## ШПОНКИ КРУГЛЫЕ

Round keys.  
Construction and dimensionsГОСТ  
14739-69\*

**Изменение № 2 ГОСТ 14739—69 Шпонки круглые. Конструкция и размеры**

РАЗМЕРЫ ОТВЕРСТИЙ В ПРИСПОСОБЛЕНИЯХ ДЛЯ УСТАНОВКИ  
КРУГЛЫХ ШПОНОКПример для шпонок  
исполнения 1Пример для шпонок  
исполнения 2

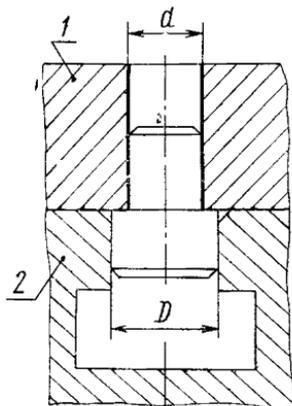
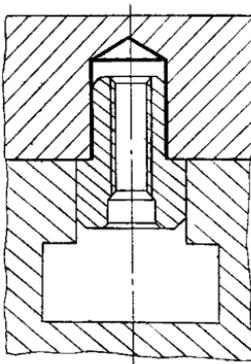
Стандарт дополнить пунктом — 12: «12. Размеры отверстий в приспособлениях для установки круглых шпонок указаны в приложении».
